## Notitie

| Voor:       | Gemeente Heemstede                                                    |
| Referentie: | INFR241036                                                            |
| Onderwerp:  | Verkeerskundige toets amendementen Van Merlenlaan en Valkenburgerlaan |

Figuur 1: Onderzoeksgebied

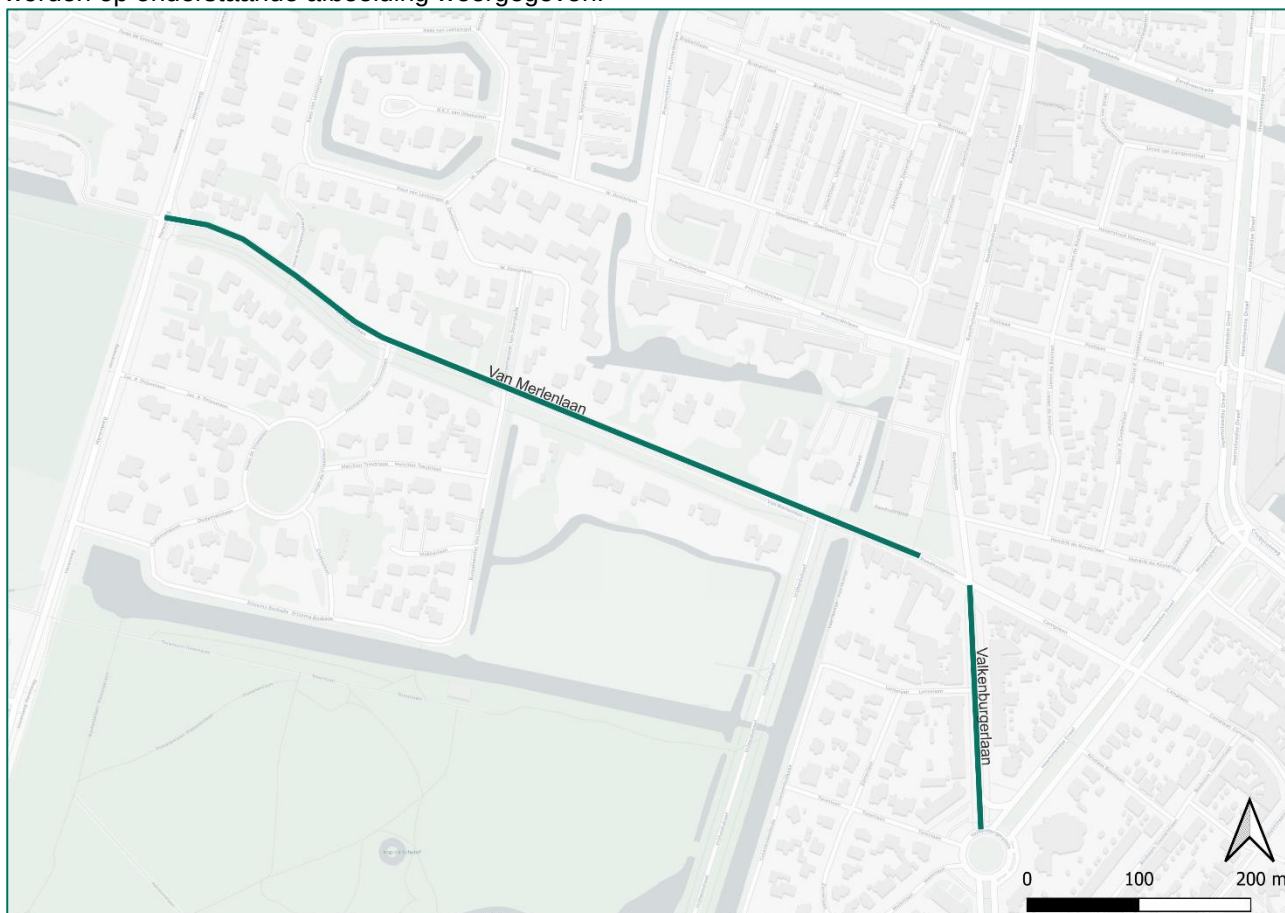
De verkeerskundige toets heeft betrekking op de Van Merlenlaan en Valkenburgerlaan (Noord). Deze wegen worden op onderstaande afbeelding weergegeven.
